ZP.271.3.2023

WYJAŚNIENIA TREŚCI SPECYFIKACJI WARUNKÓW ZAMÓWIENIA (SWZ)

Dotyczy postępowania pn.: **BUDOWA KOMPLEKSU BASENÓW W PRZEMYŚLU.**

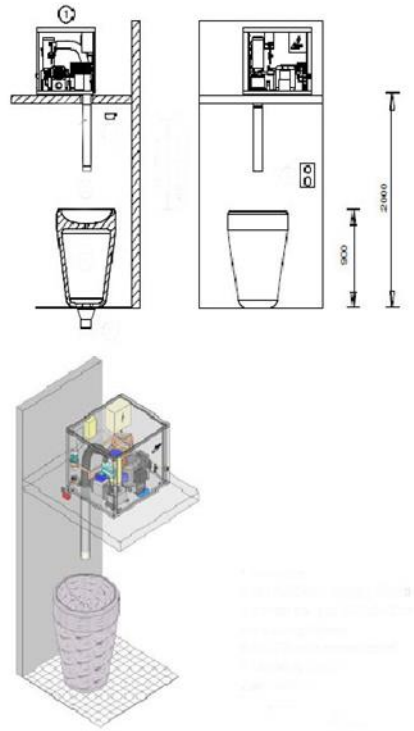
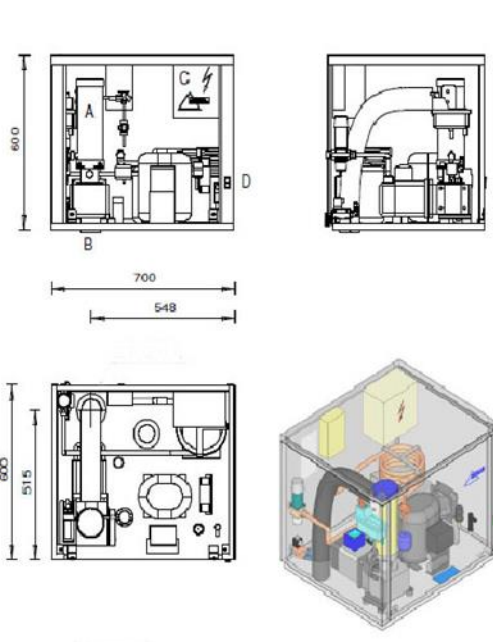
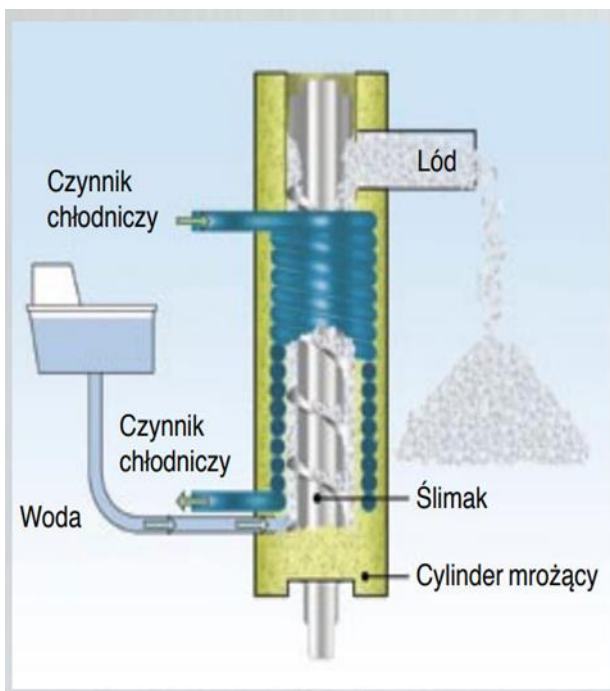
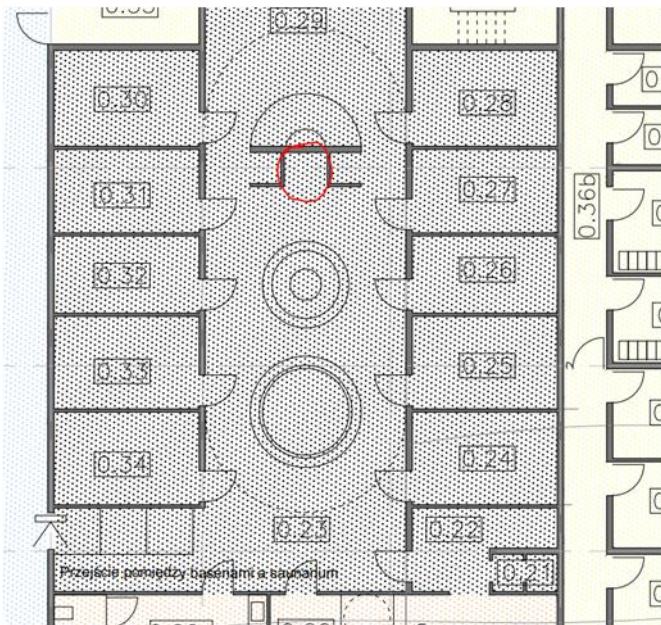
Proszę o podanie wymaganych parametrów technicznych oraz usytuowania wytwornicy lodu?

Parametry techniczne dla wytwornicy lodu:

- temperatura otoczenia: max. 42o C, min. 30o C,
- napięcie 220/240V, bezpiecznik 16A bierny,
- wymiary: 60x70x60cm (wymagana powierzchnia 92x67 cm),
- wydajność dobową: 70 kg lodu,
- obudowa: stal szlachetna.

Zgodnie z koncepcją kompleksu basenów, wytwornicę lodu należy zlokalizować na parterze obiektu w pomieszczeniu nr 0.23 w zabudowie we wnęce ściany pomiędzy pomieszczeniem 0.27 a 0.31.
